**Verslag huishoudelijke elektrische installatie op laagspanning en zeer lage spanning****Algemeen:**

Referentie: 014-20260317-03	Datum controle: 17/03/2026
Keurder: 014

Eigenaar:	Onbekend	EAN-code:	Onbekend
Adres installatie:	Eysbroeckstraat 7, 1541 - Sint-Pieters-Kapelle	Nummer teller(s):	04941750-89
		Distributienetbeheerder installatie:	Fluvius
Datum uitvoering installatie:	☐ Vóór 01/10/1981 ☒ Tussen 01/10/1981 en 01/06/2020 ☒ Vanaf 01/06/2020		
Type:	☒ Wooneenheid ☐ Niet-huishoudelijk ☐ PV ☐ Batterij ☐ Laadpaal

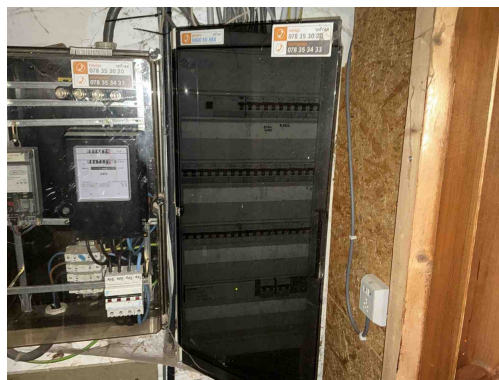
A11 - De aardingsonderbreker is niet op een normale manier bereikbaar (Boek 1: 5.4.3.5).

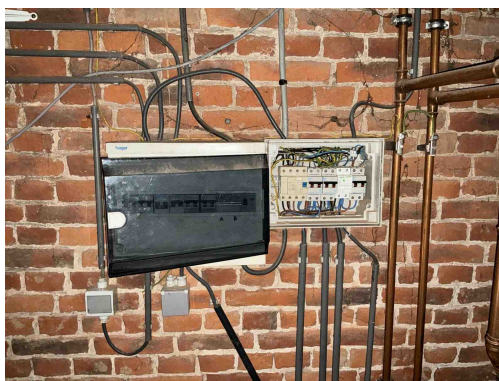
B17 - De voedingsspanning is niet op elk bord vermeld (Boek 1: 3.1.3.3).
Opmerking: Oa bord 1 2 en 3

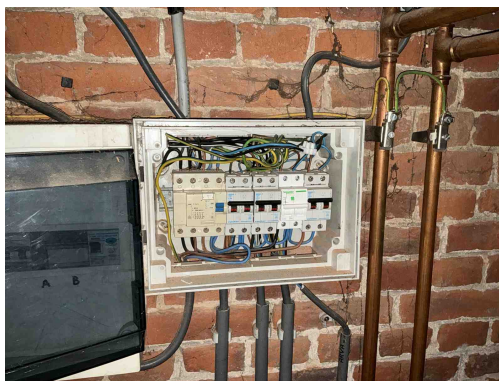
B17 - De voedingsspanning is niet op elk bord vermeld (Boek 1: 3.1.3.3).
Opmerking: Oa bord 1 2 en 3

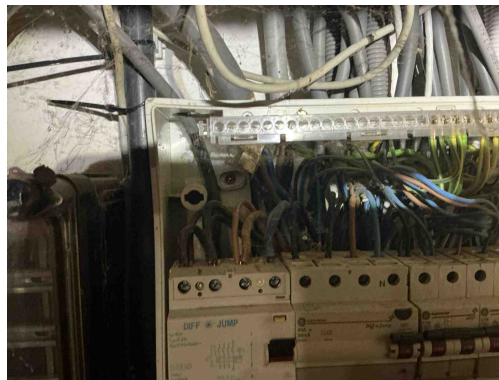
B06 - Het elektrisch verdeelbord heeft niet de minimale beschermingsgraad IPXX-B in een gewone ruimte (Boek 1: 4.2.2.3).
Opmerking: Oa rechtreekseaanraking bord 1 en 2 bord 3 niet afgesloten

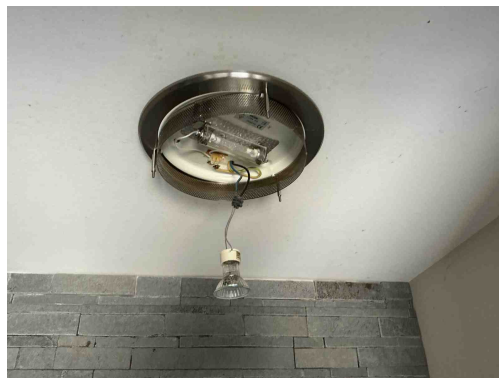
T21 - Het elektrisch materieel is niet geplaatst volgens de voorschriften van de fabrikant/ regels van goed vakmanschap . (Boek 1: 1.4.1.3)

Opmerking: Oa ophangvijzen bord 1, wc

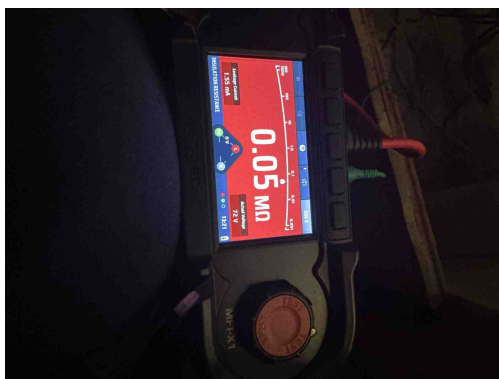
T21 - Het elektrisch materieel is niet geplaatst volgens de voorschriften van de fabrikant/ regels van goed vakmanschap . (Boek 1: 1.4.1.3)

Opmerking: Oa ophangvijzen bord 1, wc

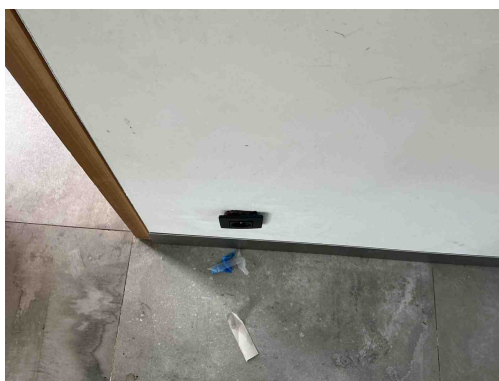
- I01** - De waarde van de isolatieweerstand per kring dient tenminste 0,50 Mohm ($1000 \times U_{\text{test}}$) te zijn (Boek 1: 6.4.5.1).
Opmerking: Oa automatisch 2 de van de derde rij van beneden te beginnen

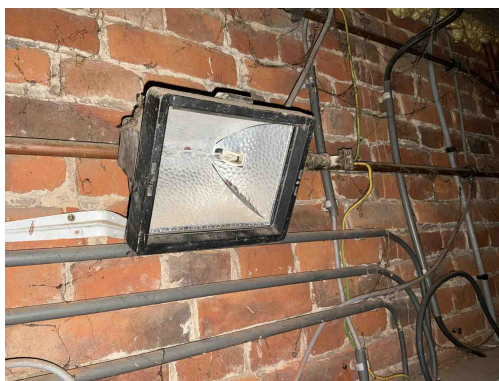
- T10** - Bepaalde contactdozen en/of schakelaars zijn niet degelijk bevestigd (Boek 1: 1.4.1.3).
Opmerking: Oa keuken

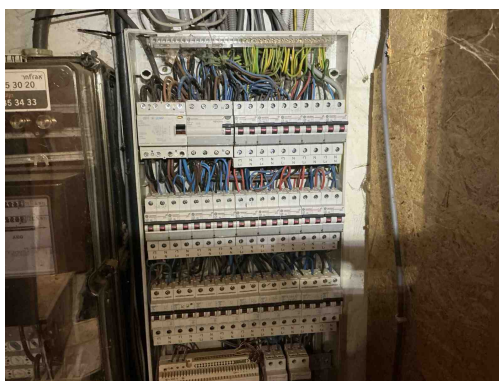
T23 - Het elektrisch materiaal is beschadigd. (Boek 1: 1.4.1.3).
Opmerking: Oa lichtpunt garage
